RESOLUCIÓN N° 002092 (24 SEP. 2024)

“Por la cual se resuelven unos recursos de reposición interpuestos en contra de la Resolución 1351 del 5 de julio de 2024 y se toman otras determinaciones”

Por medio de la Resolución 1351 del 5 de julio de 2024, esta Autoridad Nacional autorizó la modificación de la Licencia Ambiental otorgada mediante Resolución 1326 del 05 de agosto de 2020 (modificación 1 de la Licencia Ambiental del proyecto UPME 01 de 2013 (Soacha – Tequendama).

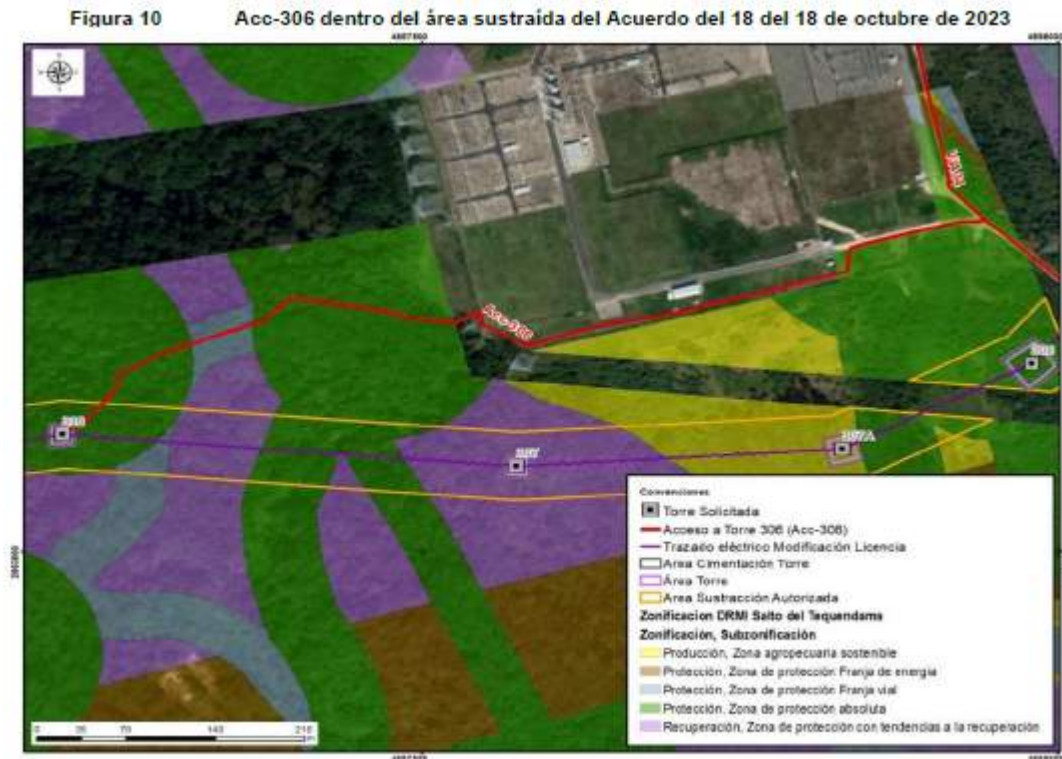
Respecto a lo señalado por ANLA frente a la discrepancia entre lo mencionado en el capítulo 3 del complemento del EIA y lo presentado en el MAG sobre la rocería planteada, se aclara que no se realizarán actividades de mantenimiento tipo rocería, teniendo en cuenta las características mencionadas anteriormente y, por lo tanto, parte del acceso no se incluyó en la capa “área proyecto” del MAG y, por lo tanto, parte del acceso no se incluyó en la capa “área proyecto” del MAG. Por lo anterior, se aclara que la diferencia advertida por la autoridad obedece a un error involuntario con lo presentado en el MAG.

Adicionalmente, es pertinente aclarar que la rocería se considera como una actividad/acción de mantenimiento, acorde a lo mencionado en la tabla 3-8 Descripción de accesos a sitios de Torre del capítulo 3. Descripción del proyecto del complemento del EIA y no como una adecuación como lo manifiesta la Autoridad en sus argumentos. Por lo tanto, la actividad tipo rocería no genera ningún impacto en las coberturas del área del acceso.

Finalmente, es importante aclarar a la ANLA que este acceso es compatible con el área del DMI. Esto es así porque según lo establecido en la zonificación del DMI, adoptada en la Resolución 1596 del 2 de junio de 2006, una parte del acceso se encuentra en subzona de franja vial que corresponde al camino que rodea la subestación. Adicionalmente, el área de cimentación y área de la torre cuentan con su respectiva sustracción contenida en el Acuerdo 18 del 18 de octubre de 2023. Parte de esta área cubre los últimos 38,62 m del acceso (ver siguiente figura).
